SERVICE INFO – INA 0085

Διαφορετικές τροχαλίες παρέκκλισης στη μονάδα τεντωτήρα 534 0243 10 σε κινητήρες βενζίνης και Diesel.

Μοντέλα:	Mercedes-Benz A 160 CDI (168.007) σε VIN J568589 A 170 CDI (168.008) σε VIN J568589
Κωδικός κινητήρα:	OM 668.940, OM 668.941
Κωδικός ανταλλακτικού:	534 0243 10
Κωδικός OE:	A 166 200 09 70

Εικόνα 1: μονάδα τάνυσης 534 0243 10

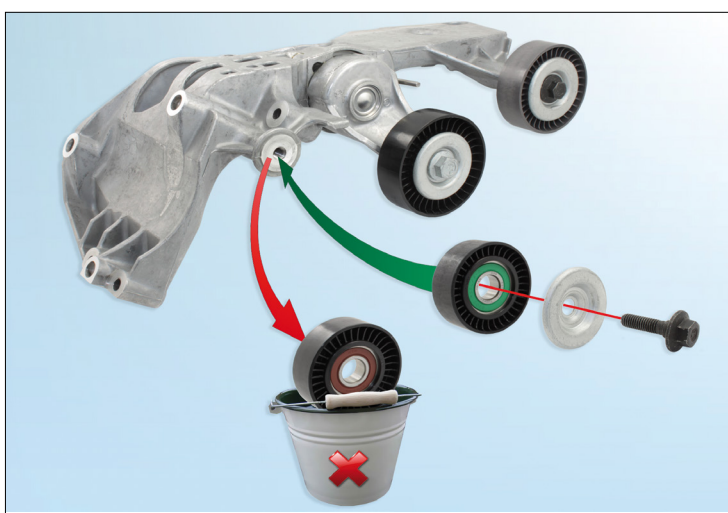
Η μονάδα τεντωτήρα είναι εξοπλισμένη αρχικά με τροχαλίες παρέκκλισης που είναι κατάλληλες μόνο για κινητήρες βενζίνης.

Για να χρησιμοποιήσετε τη μονάδα σε κινητήρες πετρελαίου που αναφέρονται στην παραπάνω λίστα, η αριστερή τροχαλία 532 0404 30 πρέπει να αντικατασταθεί με την τροχαλία 532 0406 30 (εικόνα 1).

Η τροχαλία παρέκκλισης για τους κινητήρες πετρελαίου δεν περιλαμβάνονται στη μονάδα και πρέπει να παραγγελθεί ξεχωριστά.

Εξασφαλίστε πως έχετε τοποθετήσει τη σωστή τροχαλία πριν την τοποθέτηση της μονάδας στο αυτοκίνητο!

Εικόνα 2: Τροχαλία παρέκκλισης 532 0404 30 για αυτοκίνητα με κινητήρα βενζίνης (αριστερά) και τροχαλία παρέκκλισης 532 0406 30 για αυτοκίνητα με κινητήρες πετρελαίου (δεξιά)

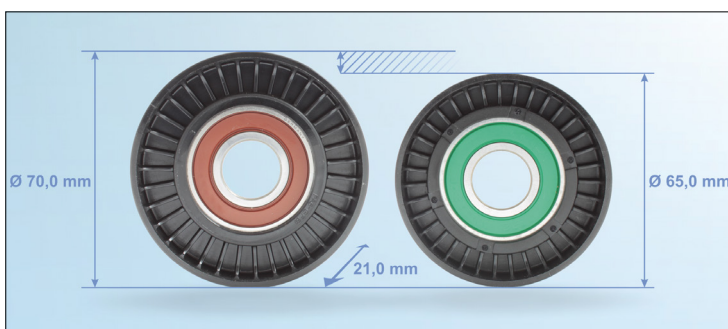
Η τροχαλία 532 0406 30 για τον κινητήρα πετρελαίου έχει μικρότερη διάμετρο από την τροχαλία 532 0404 30 (εικόνα 2).
